Verslag huishoudelijke elektrische installatie op laagspanning en zeer lage spanning

Referentie: **003-20260923-03**	Datum controle: **23/09/2026**
Keurder: **003**

Eigenaar:	**Onbekend**	EAN-code:	**541448820073675912**
Adres installatie:	**Centrumlaan 71 2, 9400 - Ninove**	Nummer teller(s):	**1SAG1100929322**
		Distributienetbeheerder installatie:	**Fluvius**

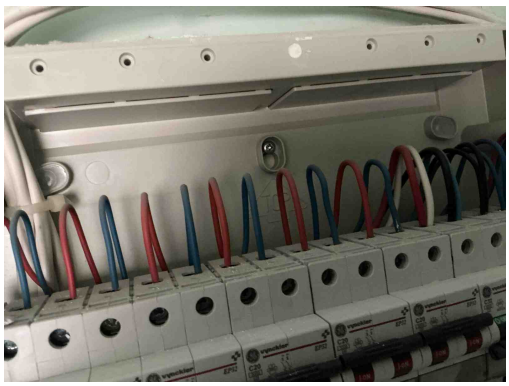
Inbreuk(en):

T21 - Het elektrisch materieel is niet geplaats volgens de voorschriften van de fabrikant/ regels van goed vakmanschap . (Boek 1: 1.4.1.3)
Opmerking: Ophangvijzen bord niet afgedekt
